美浜発電所 1号炉及び2号炉
廃止措置計画の変更認可申請書
の変更概要について

令和3年8月20日
関西電力株式会社

金属等の解体撤去物の処理フロー図 (第2段階以降)

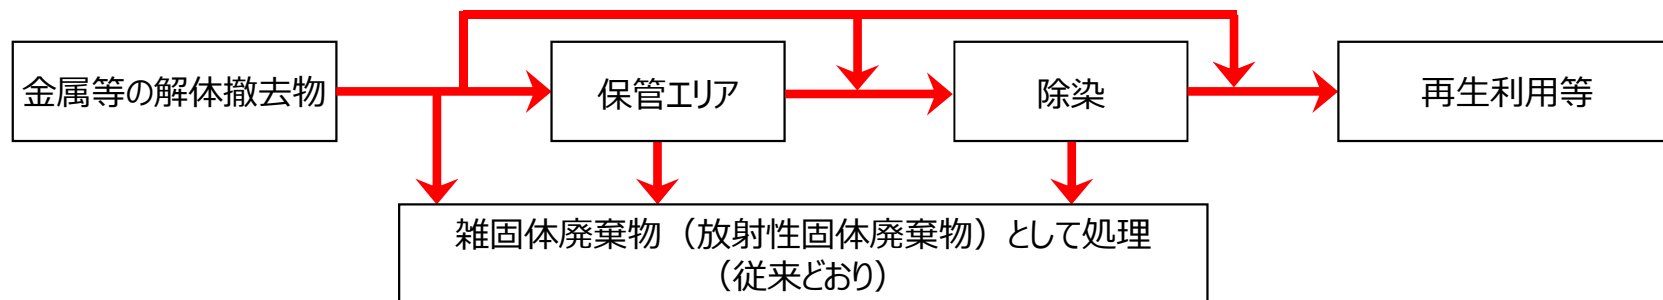
変更前	変更後	変更の理由
放射性固体廃棄物の管理		
<p>第2段階以降に発生する放射性固体廃棄物の処理及び管理については、第1段階に行う除染や残存放射能調査の結果を踏まえ、原子炉周辺設備の解体撤去に着手するまでに定め、廃止措置計画に反映し変更認可を受ける。</p>	<p>第2段階以降においては、管理区域内設備の解体撤去等により、<u>廃液蒸発装置の濃縮廃液固化物、雑固体廃棄物、イオン交換器廃樹脂等が発生する。</u> <u>これらの放射性固体廃棄物は、種類、性状等に応じて、圧縮、焼却、溶融、固化等の処理を行い、原子炉設置許可申請書に記載している貯蔵容量を超えないように廃樹脂貯蔵タンクに貯蔵又は固体廃棄物貯蔵庫に保管する。</u> <u>管理区域内の解体撤去等により発生する金属等の解体撤去物については、保管エリア又は固体廃棄物貯蔵庫に保管する。CLと推定されるものは原則としてCLとして処理するが、CLとして処理できないと判断したものは雑固体廃棄物として処理する。(以下略)</u></p>	<p>【①-2】廃止措置の進捗に応じた、第2段階以降の計画の具体化(解体撤去物の管理区域内の保管エリアの運用)。 注) 再生利用等(クリアランス)については、今後、実施段階にてクリアランス申請を実施。</p>
